Pripomienky k cyklotrase Májkova

Autor: Cyklokoalícia, info@cyklokoalicia.sk, dátum: 5.8.2013

Obr. 1: Optimálna trasa piktokoridoru (žltou).

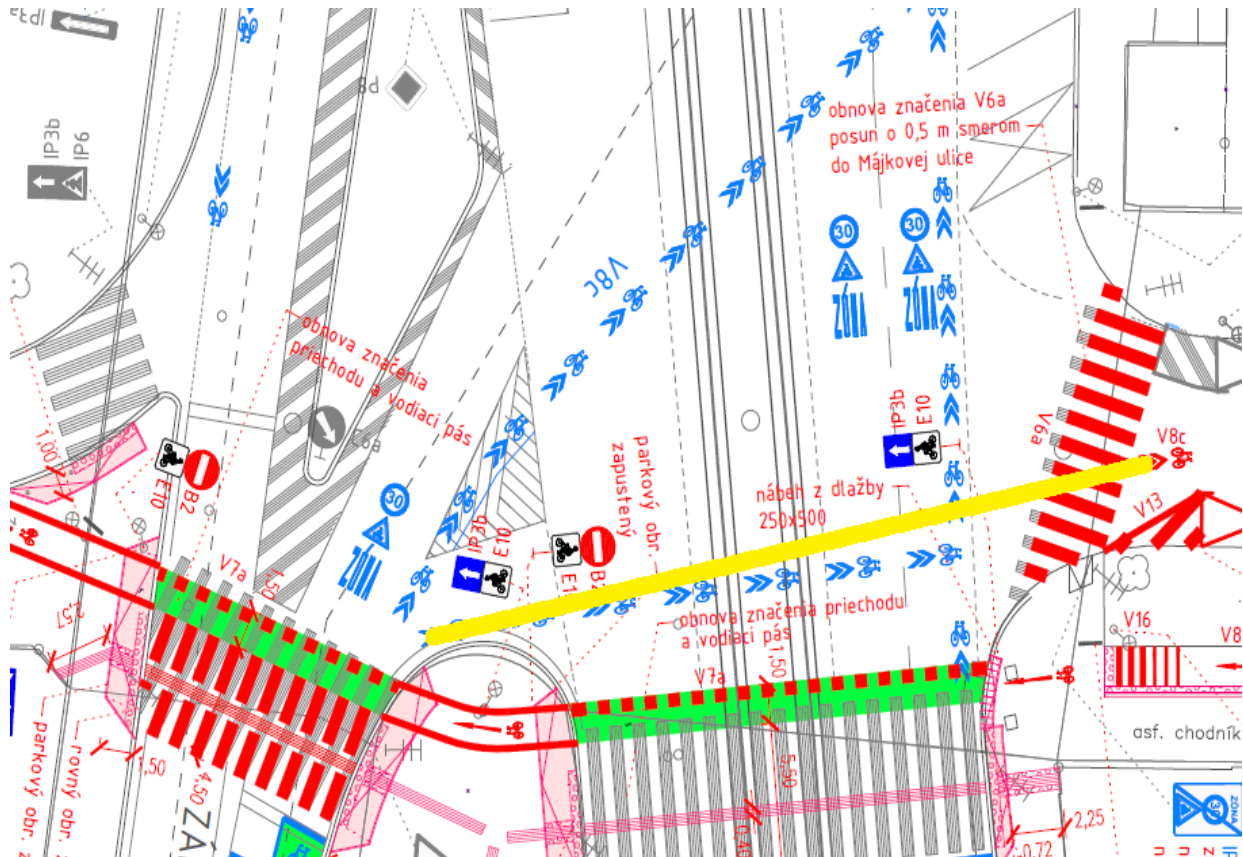
Piktokoridor zo Záhradníckej do Májkovej

Navrhujeme opraviť aj piktokoridor realizovaný v projekte Špitálska - Štúrova tak, aby ústil priamo do piktokoridoru na Májkovej. Zároveň podľa potreby vykonať opravy povrchu v križovatke na Odborárskom námestí. Dnes existujúci piktokoridor ústi do presunutých parkovacích miest na Májkovej.

Obr. 2: Problémové stĺpy verejného osvetlenia

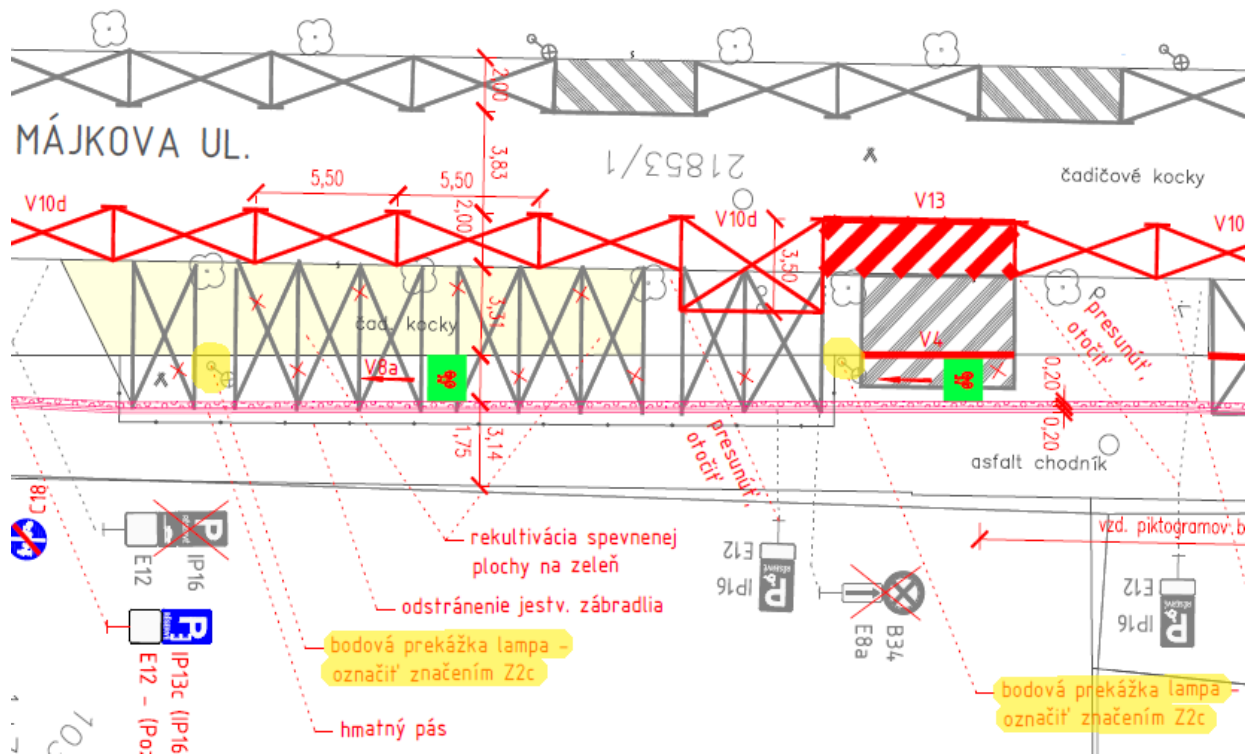
Protismerný pruh na chodníku na Májkovej

Nachádzajú sa na ňom minimálne dva stĺpy verejného osvetlenia. Tie sú síce navrhuté na označenie značením Z2c, napriek tomu však nepovažujeme akékoľvek pevné prekážky v jazdnej dráhe cyklistov za vhodné, ak je možné iné riešenie. Navrhujeme upraviť vedenie pruhu tak, aby sa vyhol všetkým pevným prekážkam (podľa kapitoly *Šírky cyklistických komunikácií* pripravovaného *TP Cyklokomunikácie*, najmä pri zachovaní bočného odstupu 0,25 m). Navrhovaný cyklopruh má šírku až 1,75 m, riešenie je možné krátkym zúžením cyklopruhu na 1,5 m, prípadne až 1 m (vodorovným značením na pravej strane pruhu v smere jazdy), alebo malým plynulým zúžením šírky chodníka.

Obr. 3: Návrh na rozšírenie nároží (sivá farba).

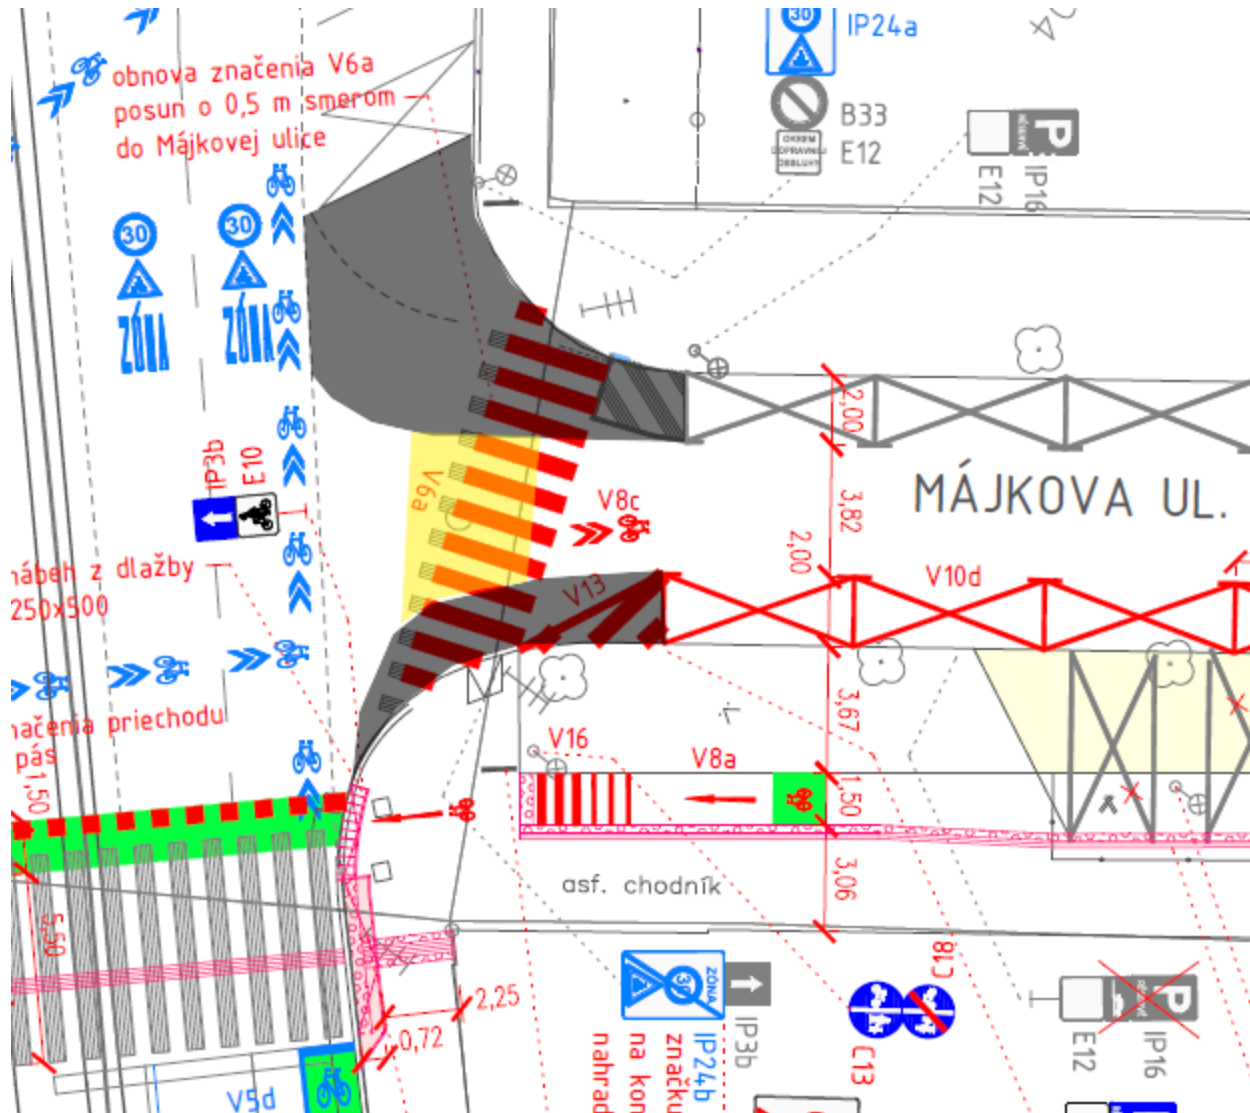
Vstup do Májkovej (Odborárske námestie)

Navrhujeme aplikovať zúženie jazdného pruhu *vyssunutým nárožím* podľa obr. 7.12, 7.35 TP 15/2005 **Zásady navrhovania prvkov upokojujania dopravy na úsekoch cestných prietahov v obciach a mestách**

(<http://www.ssc.sk/sk/Technicke-predpisy/Zoznam-TP/2005.ssc>). Na vysunutej ploche je možné zriadiť parkovanie bicyklov podľa obrázku 5.3 uvedeného predpisu.

Obr. 4: Návrh na rozšírenie nároží (sivá farba).

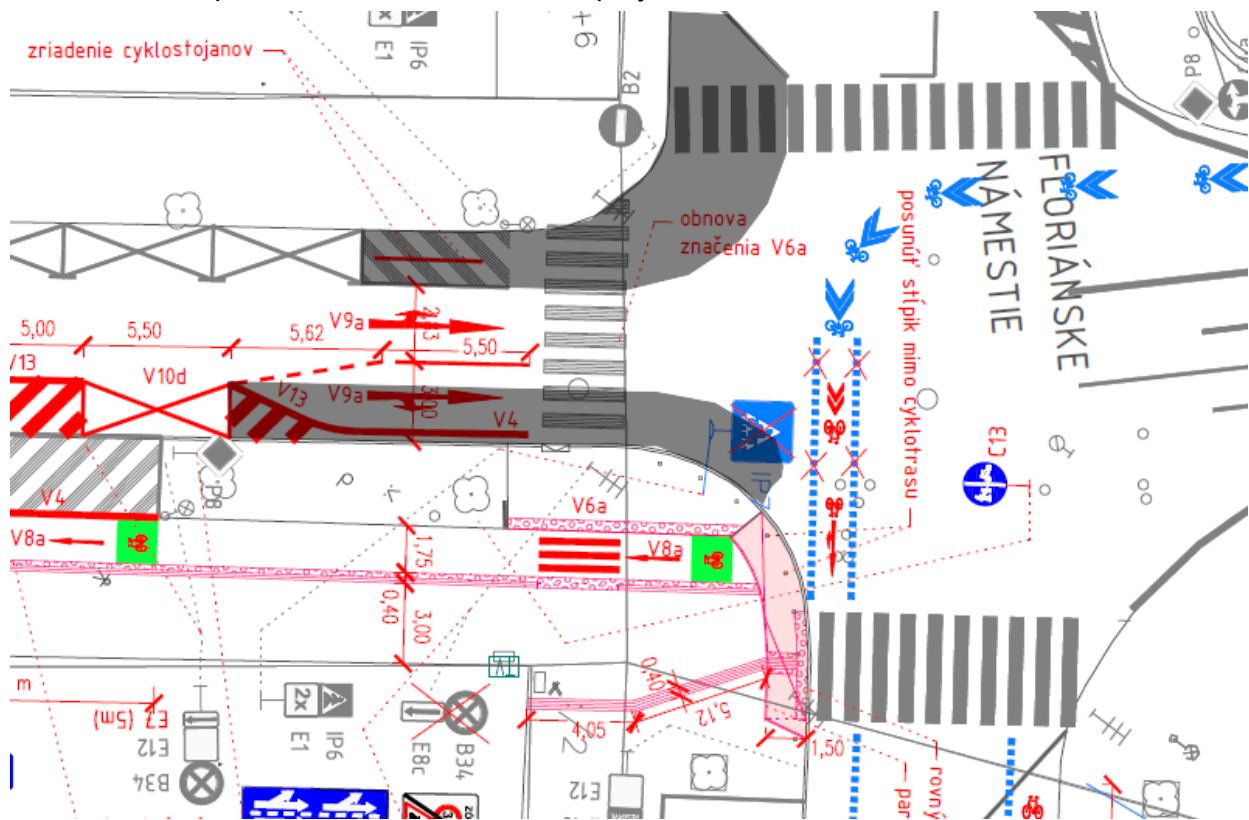
Výstup z Májkovej (Floriánske námestie)

Navrhujeme nevytvárať dva radiace pruhy pred križovatkou. Nakoľko nejde o svetelne riadenú križovátku (tou je až nasledujúca s Radlinského) tento návrh skomplikuje jazdu cyklistov v smere Radlinského - Blumentálska (nutnosť sledovať a prekrížovať dva prúdy protiidúcich vozidiel namiesto súčasného jedného). Taktiež chodci prechádzajúcich v línii Blumentálskej budú musieť križovať dva pruhy namiesto jedného.

Zároveň odporúčame aplikovať podobné opatrenia na upokojenie dopravy a zamedzenie nelegálneho parkovania, ako je to v predchádzajúcom bode - vysunuté nárožia (aj s parkovaním bicyklov) - v nákrese sivou.
